**Comité d'experts du transport des marchandises dangereuses
et du Système général harmonisé de classification
et d'étiquetage des produits chimiques****Sous-Comité d'experts du transport
des marchandises dangereuses****Cinquante-septième session**

**Explosifs et questions connexes : Révision
des épreuves des parties I, II et III
du Manuel d'épreuves et de critères****Sous-Comité d'experts du Système général harmonisé
de classification et d'étiquetage des produits chimiques****Trente-neuvième session**

**Critères de classification et d'étiquetage et
communication des dangers y relatifs : Travaux
du Sous-Comité d'experts du transport
des marchandises dangereuses (TMD)
sur des questions intéressant le Sous-Comité SGH****Manuel d'essais et de critères, examen de la série
d'épreuves H : détermination de la température
de décomposition auto-accélérée****Communication du Président du Groupe de travail des explosifs*****Introduction**

« **Figure 28.4.2.2 Exemple de détermination de la TDAA ou de la TPAA**

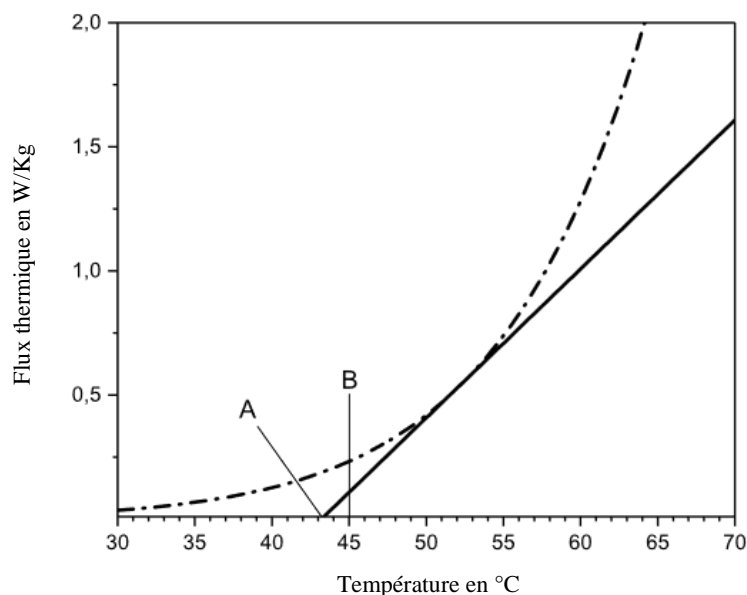
Figure 28.4.2.2 Modifier comme suit :

— · —	Courbe de production de chaleur	—	Courbe de perte de chaleur $L = 0,06 \text{ W (Kg K)}$
(A)	Température ambiante critique (au point d'intersection de la ligne de perte de chaleur et de l'axe des abscisses)	(B)	TDAA ou TPAA (température ambiante critique, arrondie au multiple de 5 °C le plus proche par valeur supérieure)

« **Figure 28.4.3.1** Durée de mesure en fonction du taux de production maximal de chaleur mesuré

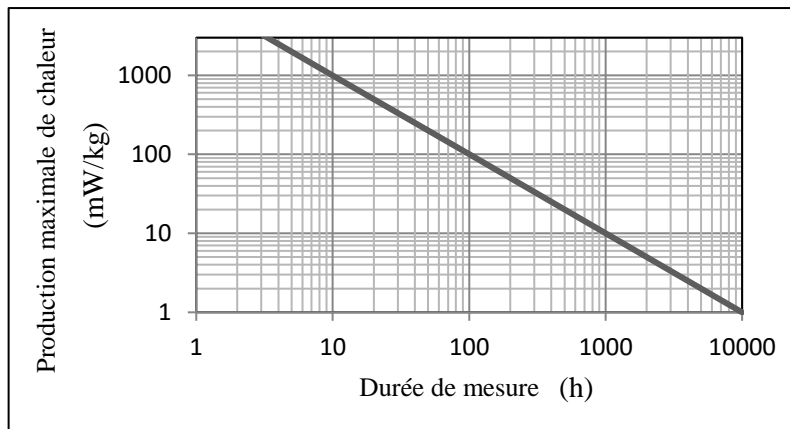
- c) Commencer la mesure du taux de production de chaleur. La durée de chaque épreuve dépend de la température d'épreuve et du taux de production de chaleur. La durée de mesure indiquée dans la figure 28.4.3.1 peut être utilisée comme ligne directrice, à moins qu'elle n'aboutisse à des valeurs irréalistes (par exemple, plus de 1 000 heures). Ces temps de mesure sont calculés afin de parvenir à un certain degré de conversion de la matière qui permette de prendre en compte les effets autocatalytiques³ ;

Figure 28.4.3.1 Ajouter la nouvelle figure suivante :

« **Figure 28.4.3.2 Exemple de détermination de la TDAA ou de la TPAA**

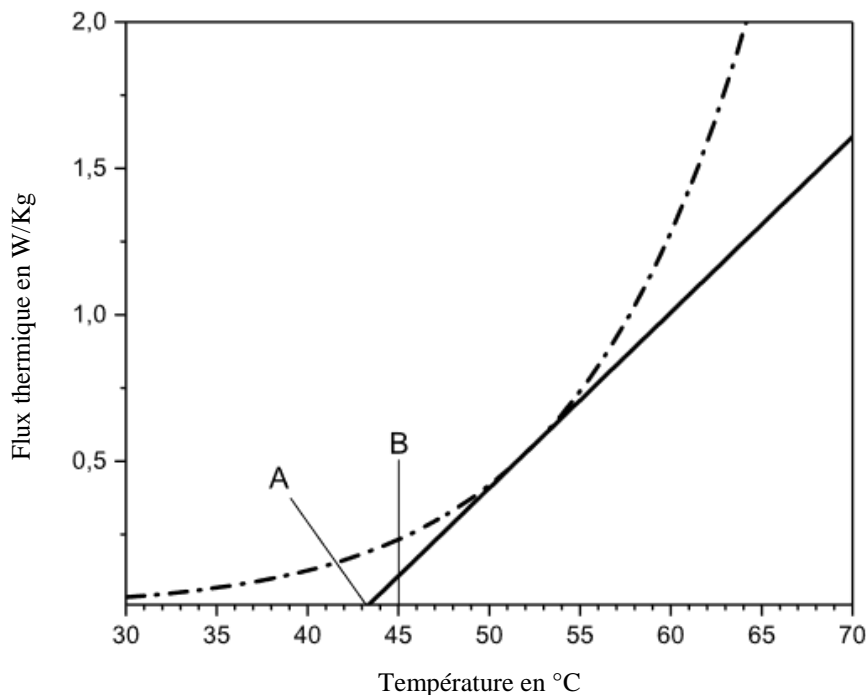
Figures 28.4.3.1 et 28.4.3.2 actuelles Supprimer.

Ajouter la nouvelle figure 28.4.3.2 suivante :

— · —	Courbe de production de chaleur	—	Courbe de perte de chaleur $L = 0,06 \text{ W (Kg K)}$
(A)	Température ambiante critique (au point d'intersection de la ligne de perte de chaleur et de l'axe des abscisses)	(B)	TDAA ou TPAA (température ambiante critique, arrondie au multiple de 5 °C le plus proche par valeur supérieure)
